**PORTARIA DE CLASSIFICAÇÃO DE BARRAGEM Nº 734 DE 24 DE JUNHO DE 2024**

**Classificar a Barragem Fazenda Morada do Sol, existente no Córrego sem denominação, UPG P – 1 – Jauru, Bacia Hidrográfica do Paraguai, município de Cáceres, empreendedor MVM Participações Ltda.**

<b>Parecer Técnico</b>	
Classificação de barragem de terra existente SNISB nº 31618	
PT Nº: 178242 / GSB / CCRH / SURH / 2024	Processo Nº: 1392/2023 Data do Protocolo: 25/01/2023

**Figura 1.** Mancha de inundação  
**Fonte:** Recorte do Relatório Técnico “Mapa da área de inundação” (Fls. 215)

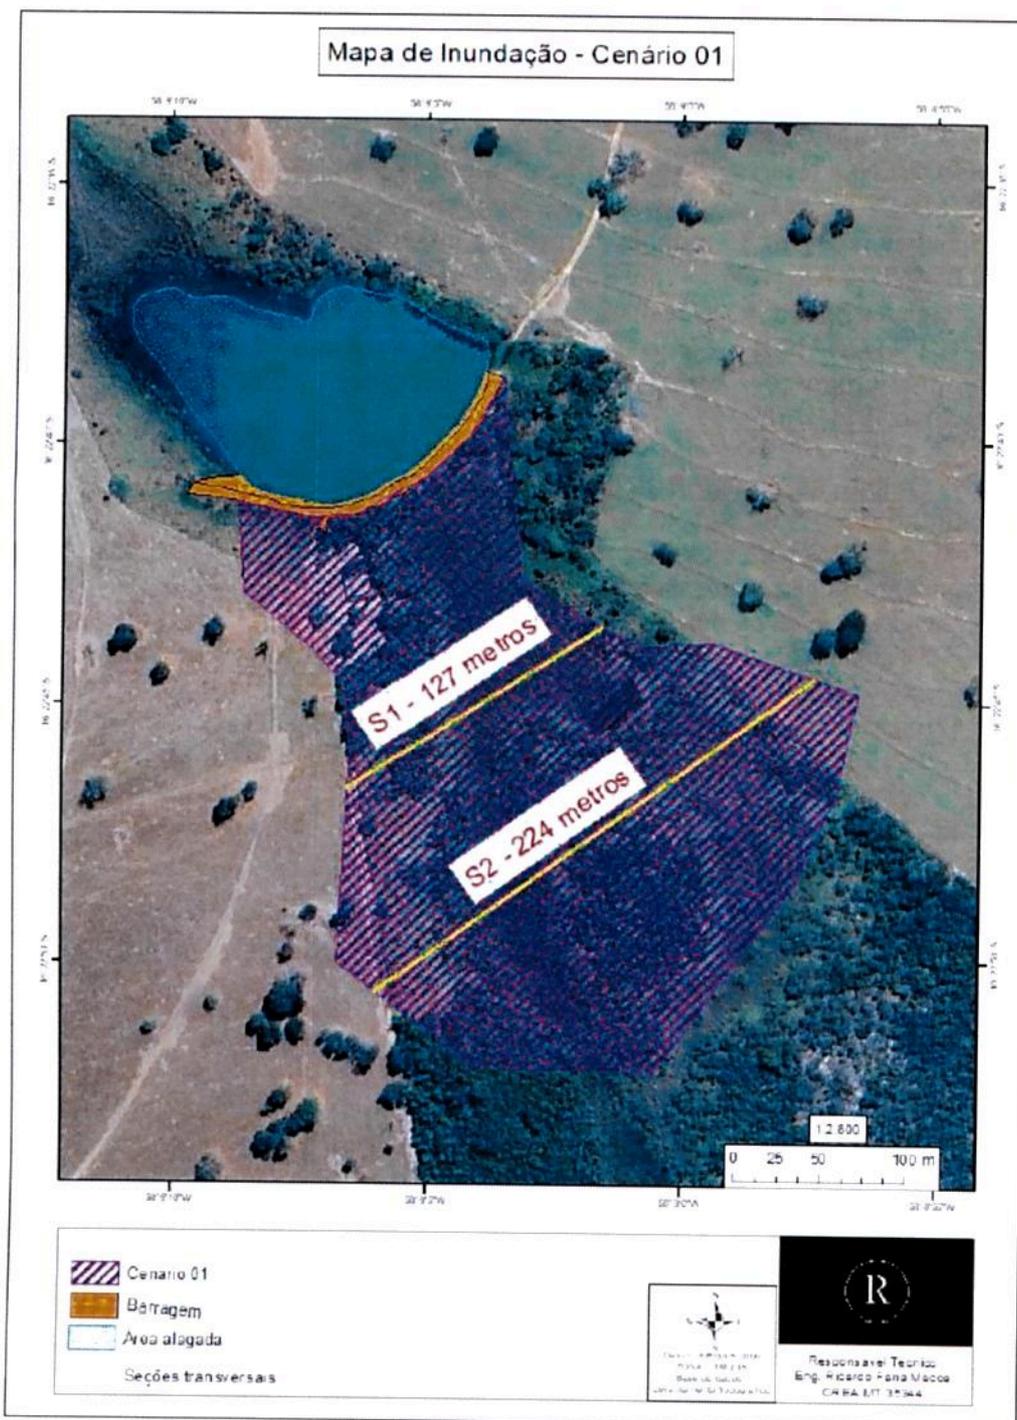
O estudo hipotético de ruptura do barramento resultou na mancha de inundação conforme apresentado na imagem a seguir.

Após a apresentação das informações sobre os possíveis riscos associados à barragem, é detalhada a memória de cálculo do DPA (Dano Potencial Associado), que está descrita no Quadro 1.

- IV. Para fins de verificação da classificação do barramento quanto ao DPA, apresentar o estudo de ruptura hipotética do barramento, considerando-se o pior cenário e o mais provável, considerando ainda os volumes totais dos barramentos, com informações descritas de critérios, modelos e premissas considerados, “mapa de inundação” com informação de alturas de ondas, velocidades, tempo de chegada nas seções, e com definição clara da ZAS, ZSS, referenciando as construções existentes à jusante e demais informações pertinentes ao estudo. Além da Anotação de Responsabilidade Técnica (ART) referente a essa atividade técnica, juntamente com as imagens da 'mancha de inundação' nos formatos *kmz* e *shapefile*.
